AVIS DE L'ASSOCIATION SPARNONIENNE POUR LA NATURE EN VILLE
ENQUETE PUBLIQUE RELATIVE AU PROJET D'AMENAGEMENT D'UN PARKING ET DE CIRCULATION DOUCES

1.2 Zonage NL et contournement du règlement

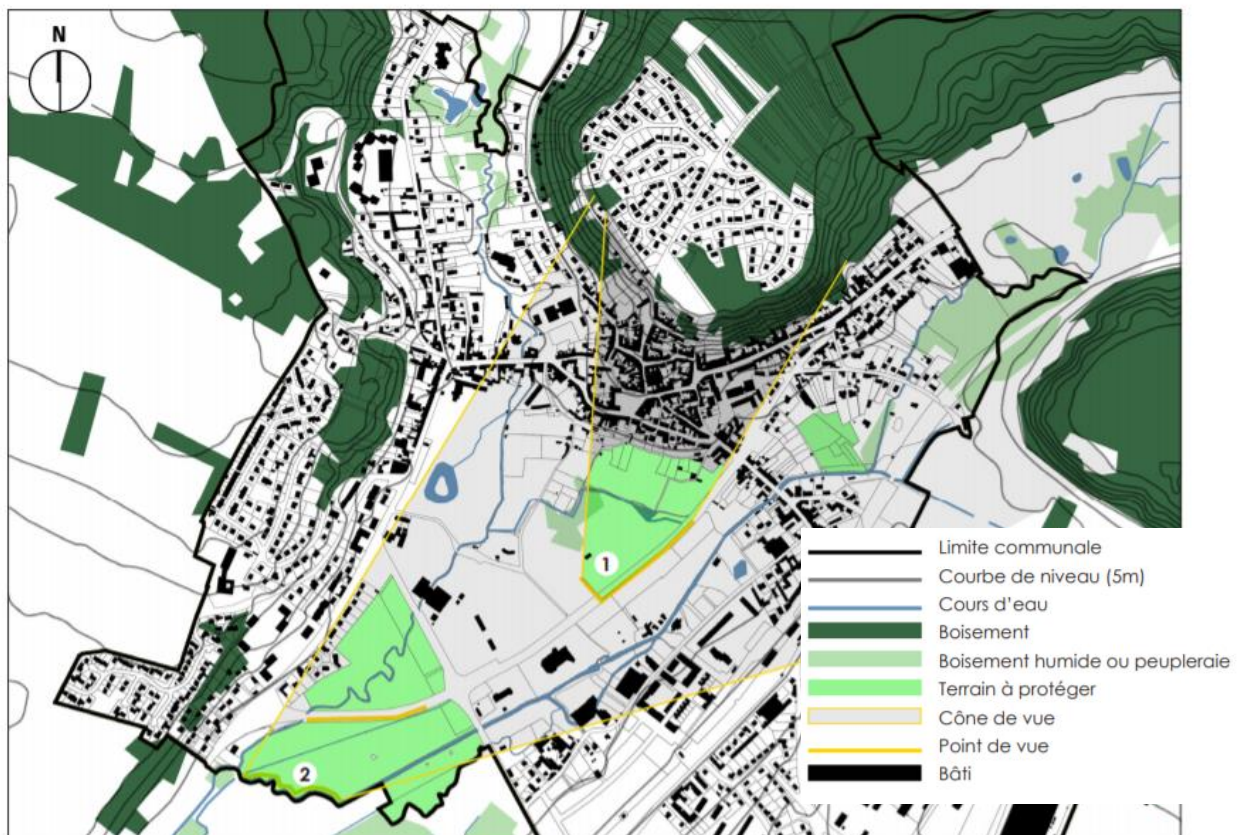
Or, le règlement du PLUi et en particulier de la zone NL sur laquelle se situe le projet de parking n'autorise pas ce type d'aménagement. En effet la zone NL autorise « *les aménagements, installations légères et équipements de faible emprise, liées aux activités sportives, loisirs, tourisme et culture, les aménagements de promenades, et installations qui y sont liées (parcs de stationnements, ouvrages techniques nécessaires à leur fonctionnement, etc.* » (Extrait PLUi- règlement écrit).

La vocation de cette zone est donc d'accueillir des aménagements pour desservir des activités de loisirs. Afin de pouvoir répondre à cette réglementation le projet de parking a été modifié et justifié par des aménagements de type jardins partagés sur une zone qui n'était pourtant pas prévue dans le projet initial.

Figure 10 : Localisation des observations d'oiseaux patrimoniaux en période de reproduction

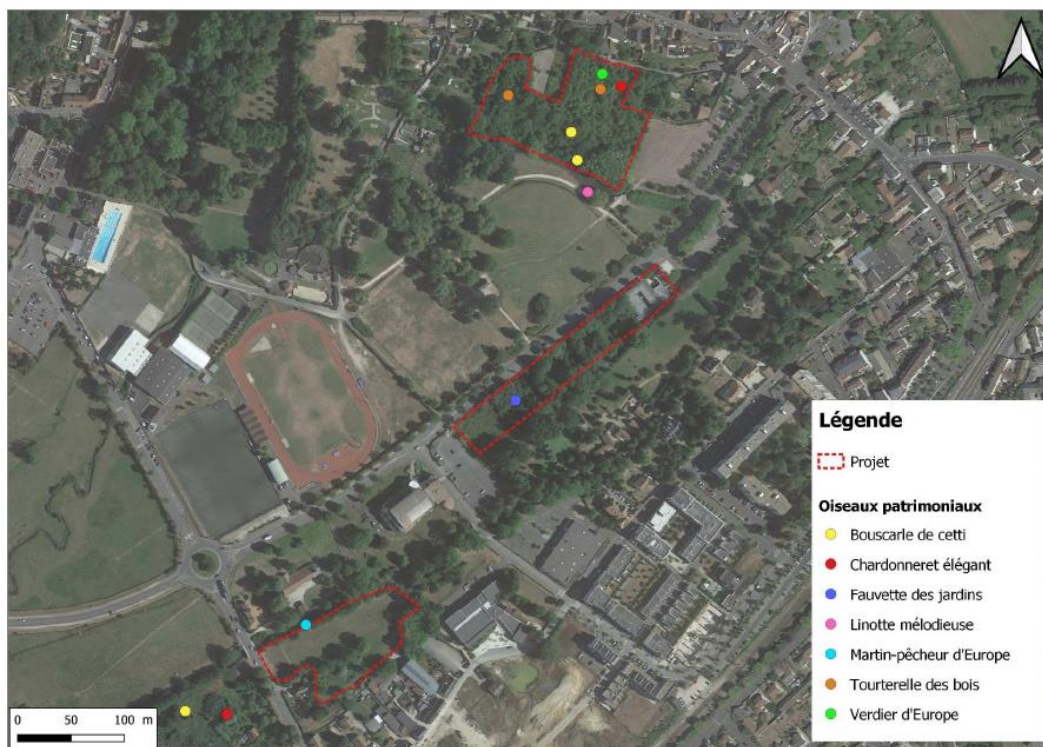
Puis on retrouve en page 34 du rapport Etude Faune Flore Ligeria Nature (en annexe de l'enquête publique), une carte qui relève la localisation de ces espèces protégées. Celles-ci sont majoritairement situées sur le secteur nord de la parcelle, soit sur l'emprise concernée par le projet de parking.
